KÖZLEKEDÉSBIZTONSÁGI
SZERVEZET

ZÁRÓJELENTÉS

2014-093-4P
Súlyos repülőesemény

Airbus A320-232
G-EUUE

5.ábra: Az FDR-ből kiolvasott paraméterek változása a tárgyi repülés teljes időtartama alatt

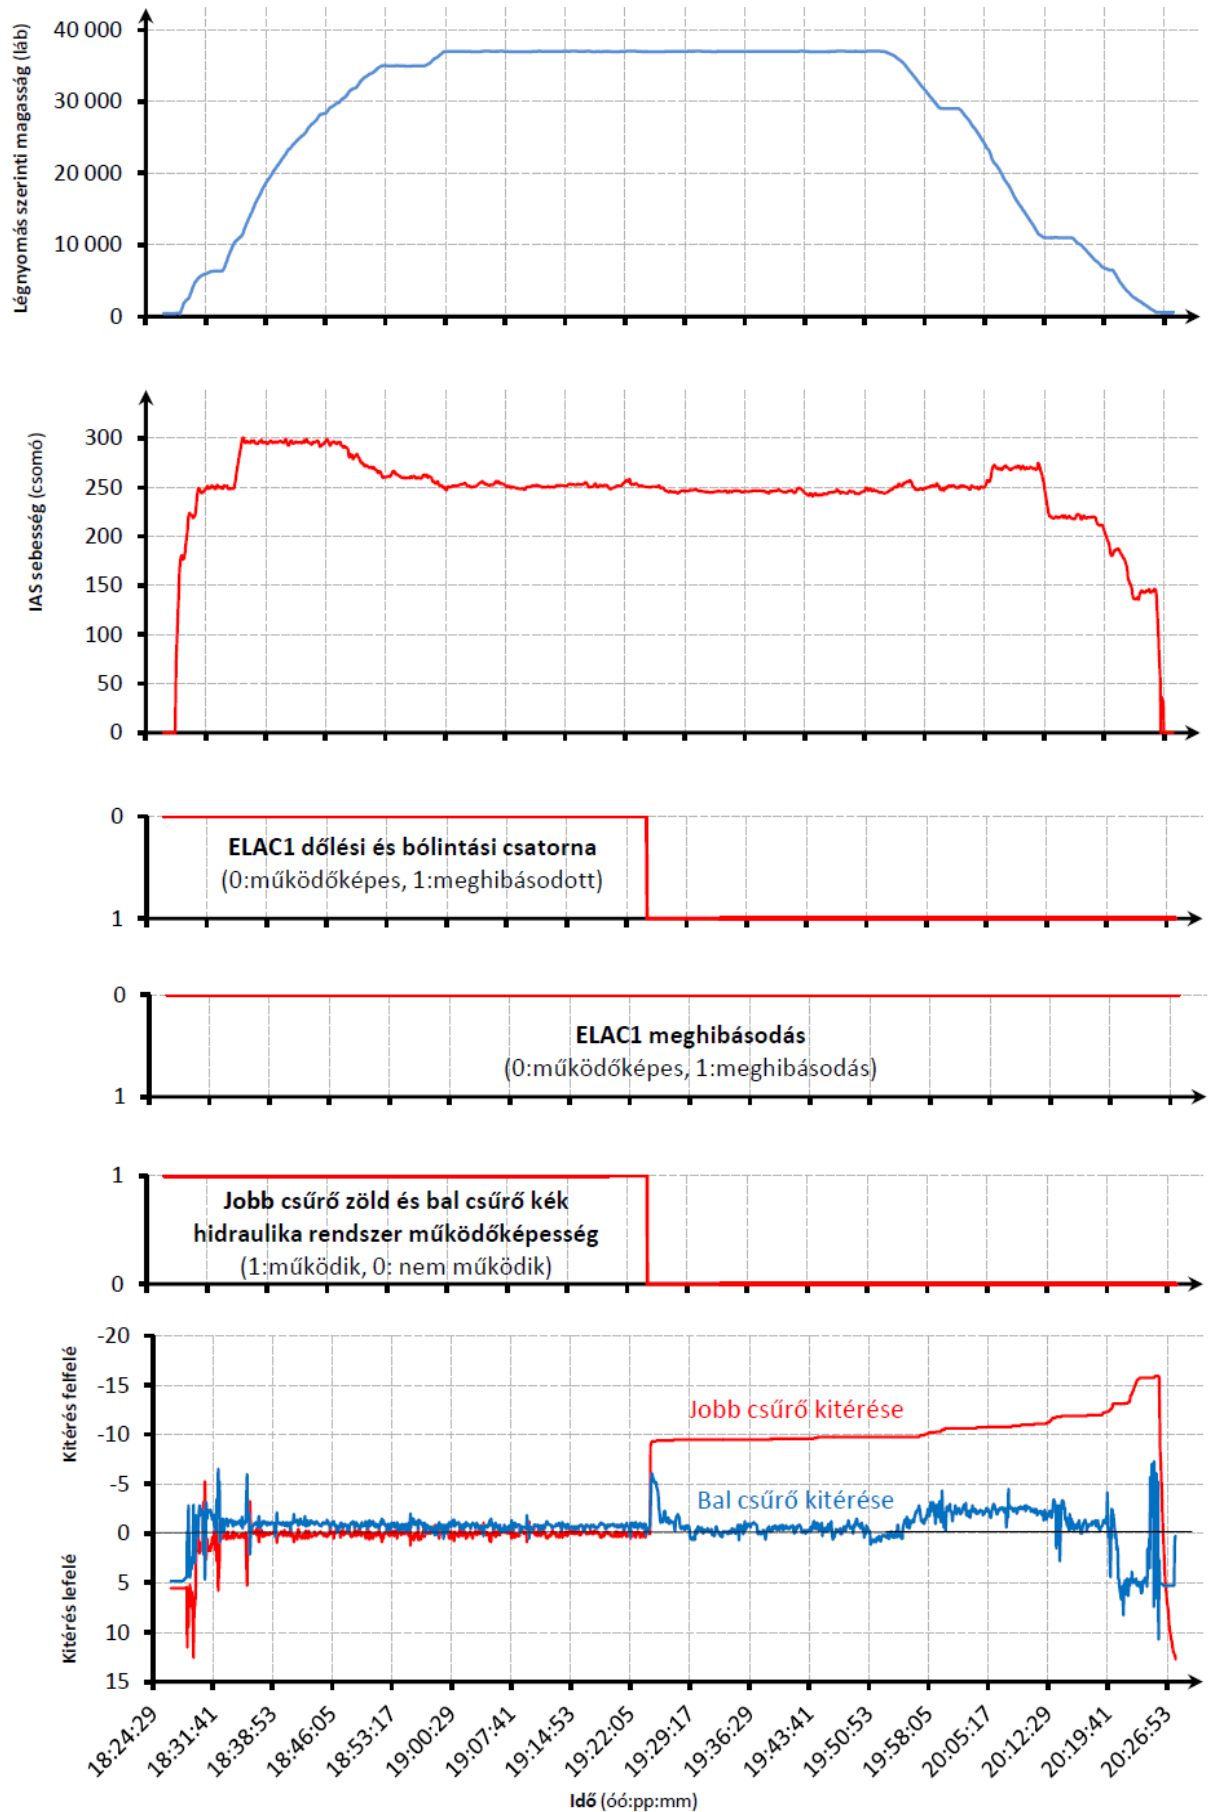
The IC takes the FDR data as evidence, and on the basis of such data, “ELAC1 pitch fault” and “ELAC1 roll fault” occurred during the malfunction (see Figure 5 page 12). The IC does not exclude the malfunction of the Captain Side-Stick during the event under investigation; this is indicated in paragraph 9, page 16 of the Final Report. The e-mail of 22 March 2016 sent by the AIRBUS Factory contained the information that “Shop Findings of the ELAC and Side-Stick are No Fault Found”, so the IC has no evidence to establish whether it was the fault of the ELAC1 or the fault of the Captain Side-Stick that actually caused the fault of the right aileron. The fault code from the Post Flight Report reads “ELAC1 OR INPUT OF CAPT ROLL CTL SSTU 4CE1”, on the basis of which it cannot be unambiguously proved that any or both of the malfunction acted as the actual fault.

This information has been added to paragraph 8, page 16 of the Final Report.

7. ábra: Az ELAC1 nyomógombos kapcsoló elhelyezkedése a műszerfalon (illusztráció)

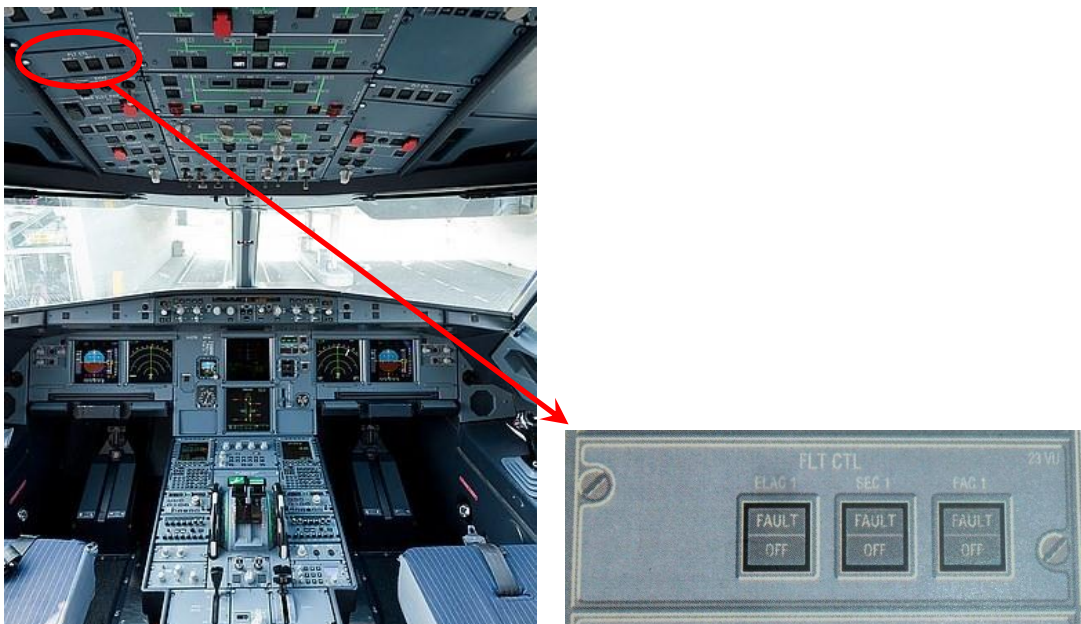
“At 19:24:32, when the airplane was cruising at an altitude of 36 950 ft and speed of 250 knots, the crew perceived the indication “Right Aileron Fault & ELAC1 fault”, but the “Fault” light on the “ELAC1 PB Switch” was not illuminated. Figure 7 shows the position of the pushbutton switch. ”

“At 19:24:32, when the airplane was cruising at an altitude of 36 950 ft and speed of 250 knots, the crew perceived the indication “Right Aileron Fault & ELAC1 fault”, but The “Fault” light on the “ELAC1 PB Switch” was not illuminated because the ELAC1 fault was caused by a peripheral system (Captain side-stick) and not the ELAC1 itself . Figure 7 shows the position of the pushbutton switch ”
